大臣認定構造計算プログラムの利用上の不具合等について

プログラム名：SEIN La CREA認定版/RC

大臣認定番号：SPRG-0001-07及びSPRG-0001-08

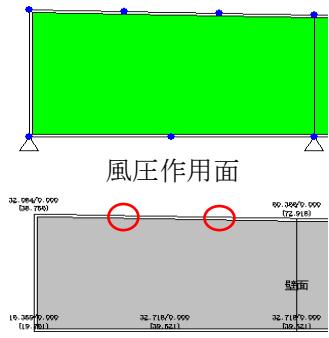
<p>が非構造壁の構成点と一致しない場合、梁に非構造壁が取り付けられていると認識できず、梁の終局耐力に非構造壁が考慮されていない不具合があった。</p>	 <p>2 スパンに渡って非構造壁を配置した例</p>		
<p>8</p>	<p>層の中間位置で柱が分割される等、層間で複数要素となる場合に柱量が要素毎に集計される。</p>	<p>層の中間位置で柱が分割される等、層間で複数要素となる場合（下図参照）</p> 	<p>ΣAc を過剰に集計することで、計算ルート判定、雑壁考慮の剛性率・偏心率に影響がある。また、剛性率・偏心率が変わることにより形状係数も変わる場合は、保有水平耐力計算結果に影響する。</p>	<p>6.1.2 非構造壁を考慮した剛性率及び 2.7.2 柱量と壁量</p>
<p>9</p>	<p>鉛直部材の剛性から剛心を求める際に、D 値を全体座標系の方向に対して計算していたため、柱、耐力壁及び筋かい材の主軸方向と地震力の作用方向が一致しない場合、剛心の計算に誤りがあった。</p>	<p>鉛直部材の剛性から剛心の計算を行う場合、かつ、柱、耐力壁及び筋かい材の主軸方向と地震力の作用方向が一致しない場合</p>	<p>剛性率・偏心率の計算に影響する。また、剛性率・偏心率が変わることにより形状係数も変わる場合は、保有水平耐力計算結果に影響する。</p>	<p>6.1.1 剛性率の計算方法及び 6.2.1 偏心率の計算方法</p>
